Kontrollnotat nr. 1

Kirkeveien 59, uavhengig kontroll

Uavhengig fagkontroll

Tiltakshaver:
Oppdragsgiver: Høvikhagen AS
Rapport: 17349 Kontrollnotat RIG01 NVE
Rapporttype: Geoteknisk kontrollnotat
Stikkord: Kvalitetssikring iht. NVEs veileder 7/2014 «Sikkerhet mot kvikkleireskred»
UTM: Sone 32V – Ø0587450 N6642400

Figur 2.1 - Utsnitt fra NVE Atlas med kartlag Naturfare/Kvikkleire aktivert

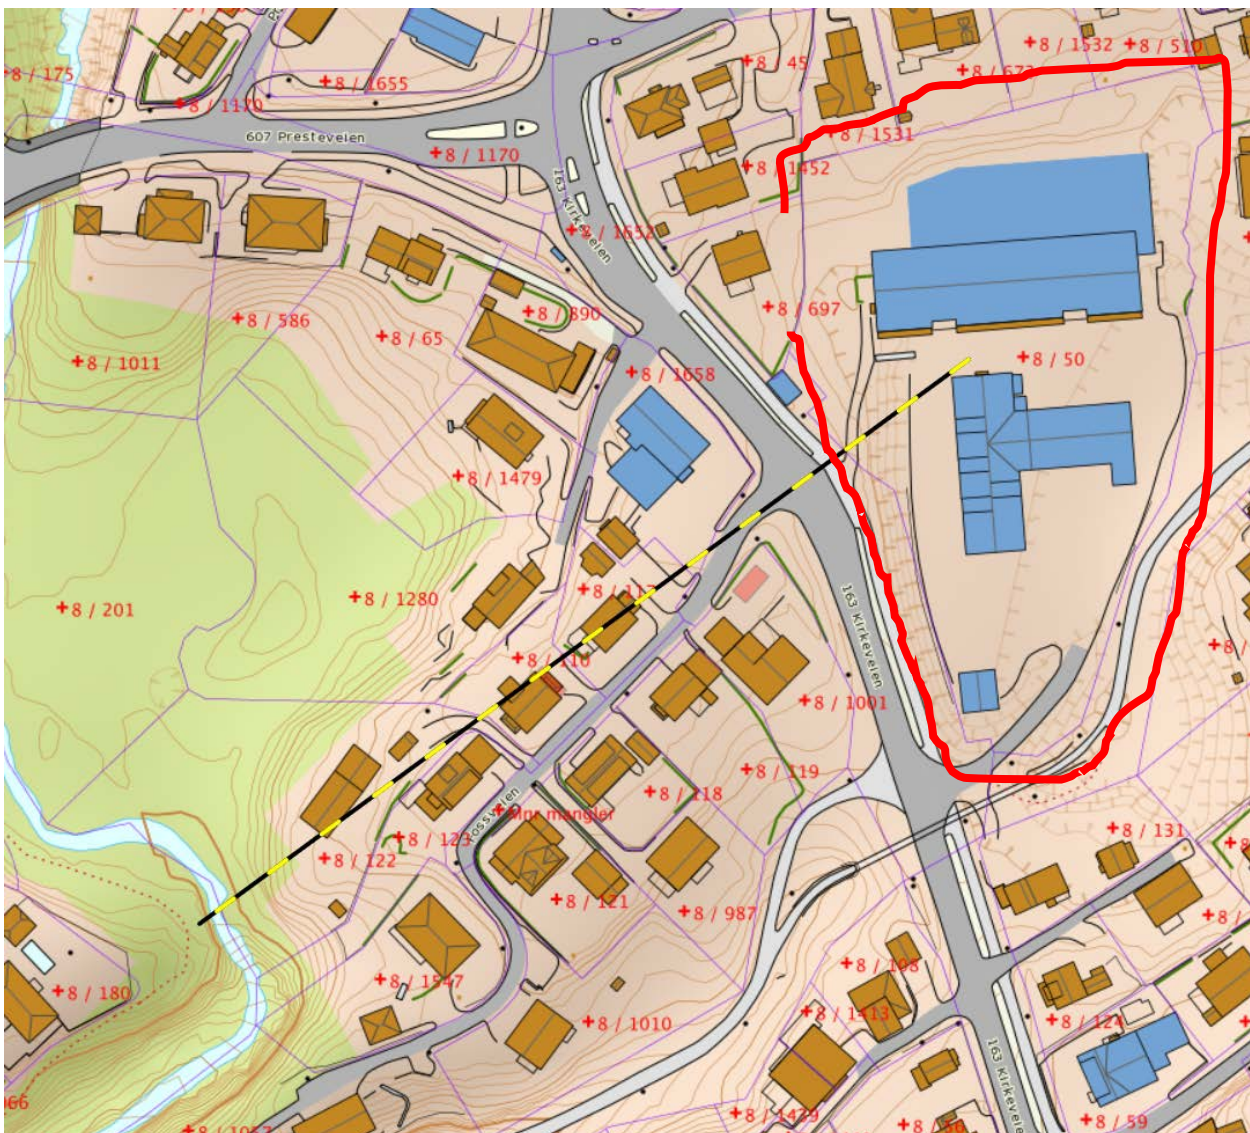
Tiltaket ligger ikke innenfor allerede definerte faresoner for kvikkleireskred, se figur 2.1

Det er påvist kvikkleire under kote +25, ref. undersøkelser gjennomført for Grøner. Skråningsfoten mot Øverlandselva ca. 170m fra tomtegrensa ligger på kote +20. På bakgrunn av dette vil ikke et skred utløst mot Øverlandselva kunne bre seg tilbake til eiendom 50/8. Se figur 2.1 og figur 2.2

Figur 2.3 - Høydeprofil mot Øverlandselva i vest

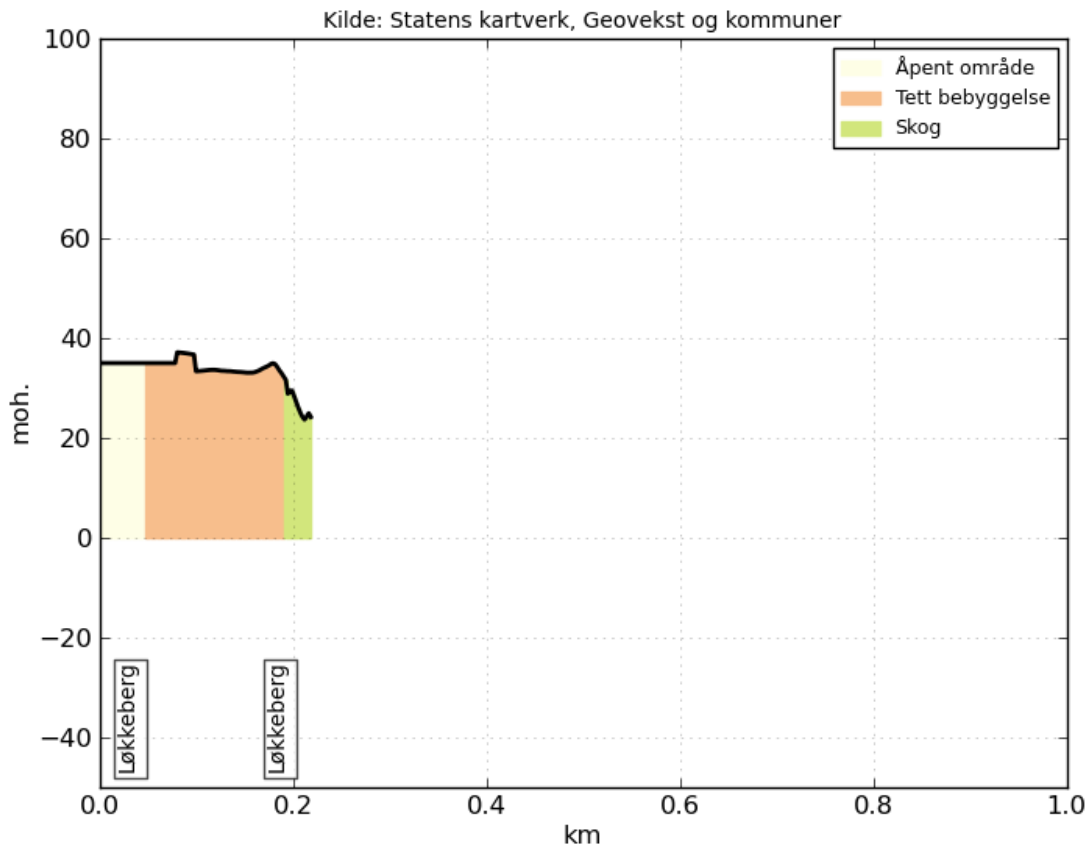
Vi er enige i valg av tiltakskategori. Såfremt lokalstabiliteten ivaretas for tiltaket, er vi også enige i at området kan klareres med henblikk på områdestabilitet.
